RESOLUCIÓN No. 1882 DE 2021**(16 de Noviembre de 2021)**

*“Por medio del cual se **NIEGA** la viabilidad del concepto de factibilidad para la ubicación de los elementos que conforman una Estación Radioeléctrica denominada **“BOG SAN 06”**, a localizarse en el andén costado norte de la CALLE 22 entre DIAGONAL 20A y CARRERA 1 ESTE de la localidad de SANTAFE, en la ciudad de Bogotá, D.C., en espacio considerado **BIEN DE USO PÚBLICO**”.*

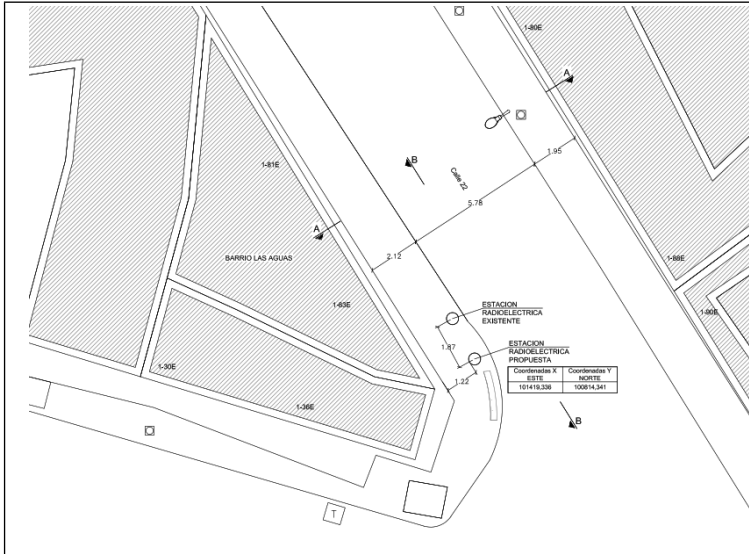
Características Técnicas de la Solicitud			
3.1 – Características Generales			
Altura (Incluido Pararrayos)	16.00	Tipo de Elemento	Poste
Puntaje – Matriz de medición de impacto (Solicitante)		24puntos	Bajo
3.2 – Localización general y Simulación Gráfica

Gráfico N° 1: Verificación de coordenadas – Base Geográfica Corporativa y análisis de la sección vial aportada por el solicitante.

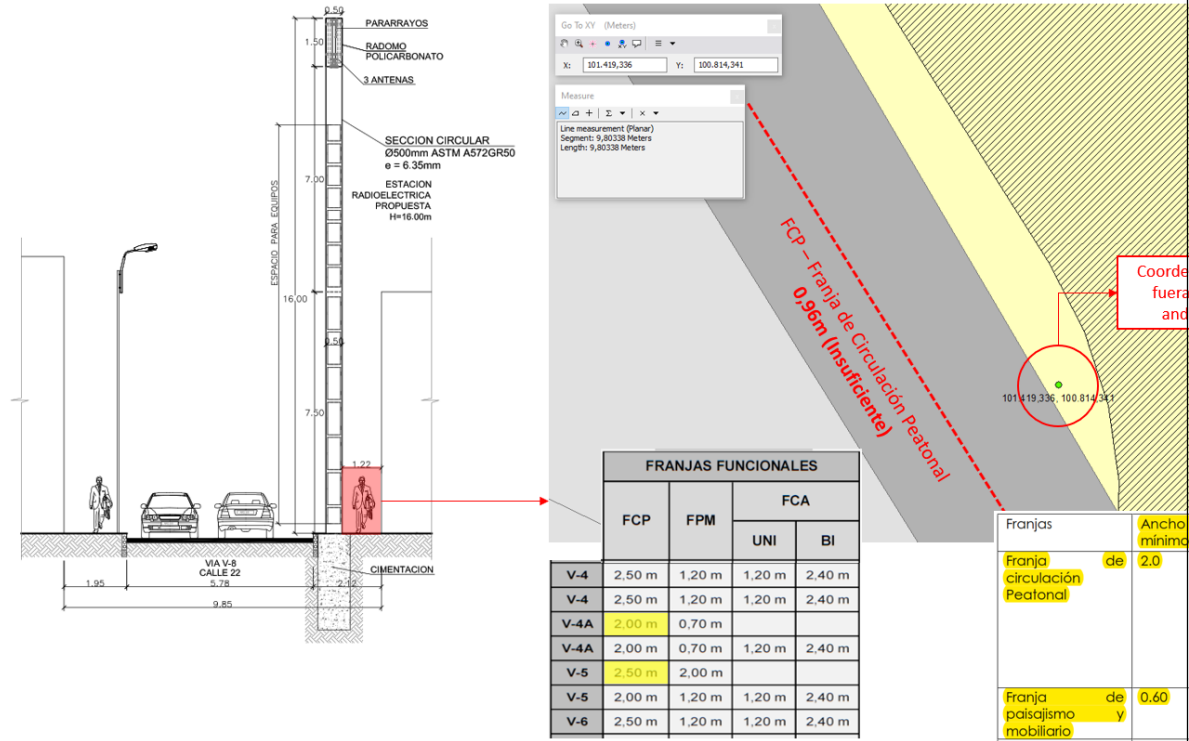
Ubicación	Calle 22	Sección Vial	V-6	Ancho de vía	9,80m	Dimensión Andén	2,06m
Frangas Funcionales	FMP		0,60m	Diámetro Est.	0,50m	FCP Peatonal	0,96m

La distancia es insuficiente para garantizar la circulación peatonal para una sección vial V-6, de acuerdo con lo contenido en la Cartilla de Andenes del Distrito Capital (Decreto Distrital 308 de 2018); la ubicación solicitada no da cumplimiento a lo previsto en el artículo 13.3.3 del decreto distrital 397 de 2017, en donde se indica que **se debe cumplir con las disposiciones contenidas en las cartillas de mobiliario y andenes del distrito capital.**

De igual forma la solicitud se encuentra cerca de una esquina e interfiere con las franjas funcionales del lugar donde se ubica la solicitud; por lo cual no da

cumplimiento a lo previsto en el artículo 14.2 del Decreto Distrital 397 de 2017 – **Finalmente las coordenadas planas de ubicación se localizan sobre la calzada de la calle 22, la información topográfica no corresponde con la información urbanística y arquitectónica de la solicitud.**

Imagen n° 1 – Matriz de Medición de Impacto

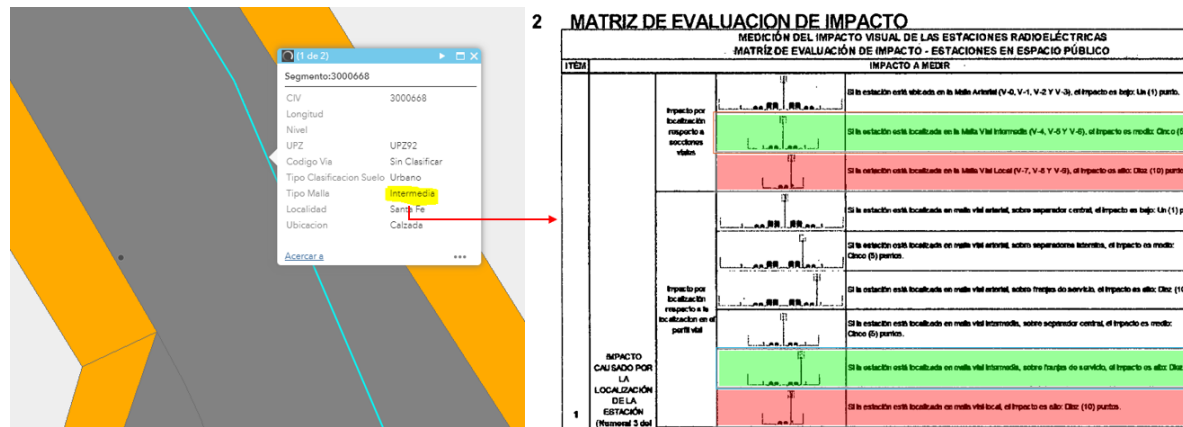
No cumple con la medición de impacto – Artículo 17.1.3.2 Decreto Distrital 397 de 2017: De acuerdo con la revisión realizada a los alcances de respuesta a la solicitud, la medición de impacto no corresponde con las características del lugar donde se pretende ubicar la estación. De acuerdo con la información verificada en el inventario de malla vial del IDU, se encontró que la calle 22 pertenece a la malla vial intermedia (V-4 hasta V-6), por lo tanto, la medición de impacto es incorrecta. El solicitante indica en los documentos presentados que se ubica sobre una sección vial local.

No cumple con lo solicitado en el numeral 4 del acta de observaciones.

Medición Solicitante	24 puntos	Medición Real	19 Puntos	Malla Vial IDU	INTERMEDIA
				Malla Vial Solicitante	LOCAL

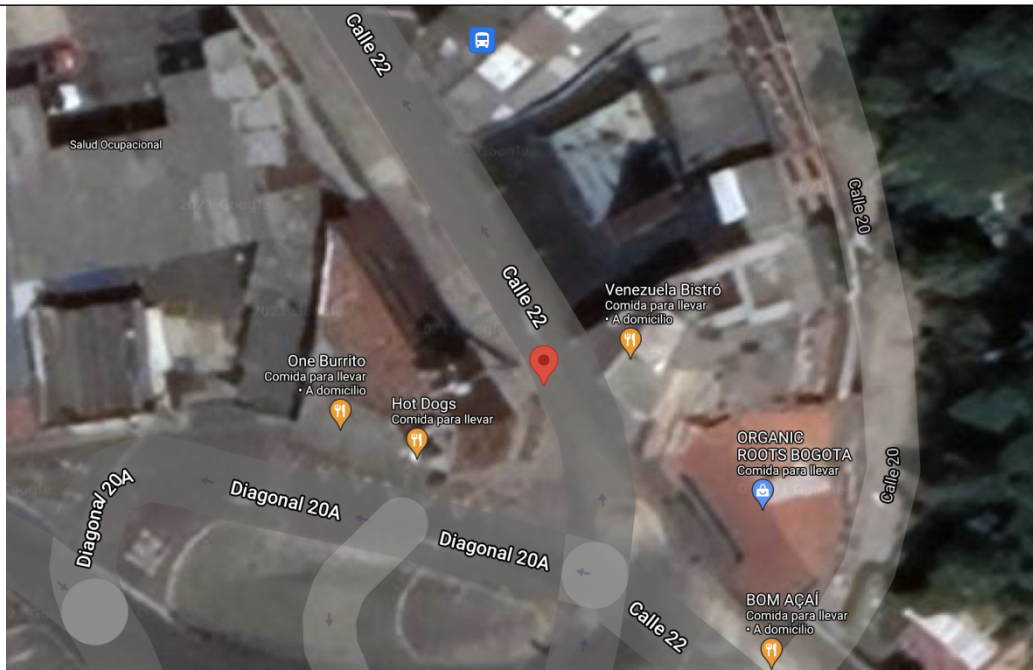
Teniendo en cuenta la revisión técnica realizada, de la respuesta del acta de requerimientos, radicado 1-2019-37720 del 5 de junio de 2019, se evidencia que las coordenadas ELIPSOIDALES presentadas en el informe topográfico y en el plano del estudio, se ubica fuera del andén y en la calzada vehicular como se muestra a continuación:

COORDENADAS CALCULADAS DEL BOG_SAN_06						
NOMBRE DEL PUNTO	COORDENADAS ELIPSOIDALES		COORDENADAS CARTESIANAS			
	LATITUD (LOCAL)	LONGITUD (LOCAL)	NORTE	ESTE	ORIGEN	PLANCHA
BOG_SAN_06	4°36'12.90"	74°3'53.11"	100814,341	101419,336	2011	228-III-C-3
